710 - INSP
 ISO/IEC 17020
 Origineel verslag

Verkoop [Afd 8.4.2]

Verslagnummer: 31/05032024/32442/1/1

Lotsestraat 36 - 11, 1650, Beersel

Elektrisch bord

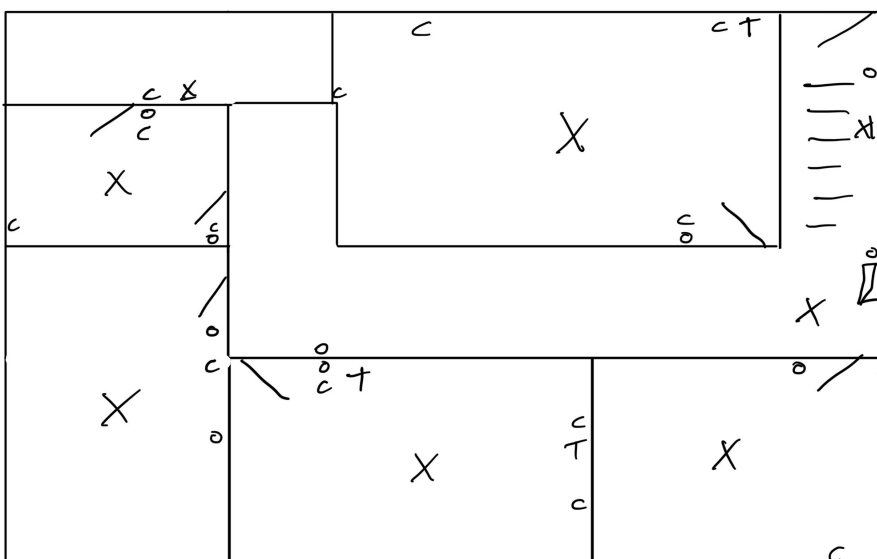
- De aardingsonderbreker is niet conform of afwezig. – oAfd 5.4.3.5
- De aarding van de stopcontacten zijn niet aangesloten op de aardingsgeleider. oAfd 5.3.5.2.b

- Het verdeelbord is onjuist geplaatst. – oAfd 5.3.5.1
- Het verdeelbord is onvoldoende gemarkeerd. Individuele markering, voedingsspanning en/of gevarendriehoek ontbreken. - oAfd 3.1.3.3; Afd 9.4.1

- het eendraadsschema en situatieplan zijn niet aanwezig. – oAfd 3.1.2.1
- De sectiegrootte van de overbruggingen in de borden is niet aangepast aan de grootte van de beveiliging tegen overstromen. – oAfd 4.4.1.5

- Hoofddifferentieelstroombeschermingsinrichting is niet aanwezig. – oAfd 4.2.4.3
- Een differentieelstroombeschermingsinrichting van hoge of zeer hoge gevoeligheid beschermt niet zoals het zou moeten de circuits waar water aanwezig is. (factor van externe invloeden AD2 of meer)- – oAfd 4.2.4.3.b ; oAfd 5.3.5.3

- De houders van de penautomaten zijn niet uitgerust met een kaliberstuk. – oAfd 5.3.5.5.a
- De sectie van de geleiders is niet aangepast aan de grote van de automaten en zekeringen. – oAfd 4.4.1.5

- De schema's zijn niet aanwezig of niet correct. Wij kunnen niet uitsluiten dat er geen nieuwe inbreuken zullen zijn bij het voorleggen van de (nieuwe) schema's.
- We raden aan de dienstspanning aan te duiden op het elektrisch bord.
- De aarding kon niet worden gemeten, deze zal gecontroleerd worden tijdens de volgende inspectie.
- Niemand aanwezig tijdens de controle.
- De woning is vertroebeld. – Problemen met toegankelijkheid en overzichtelijkheid.
- Buiten een vernieuwing van de elektrische installatie, zullen de afwijkingen niet meer van toepassing zijn.
- Door gevolg te geven aan de hoger vermelde inbreuken, is het mogelijk dat er bij een volgend onderzoek bijkomende inbreuken aan het licht komen.
- Keuring gebaseerd op verkregen info van eigenaar/verantwoordelijk installatie.
- Verdeelbord hangt los.
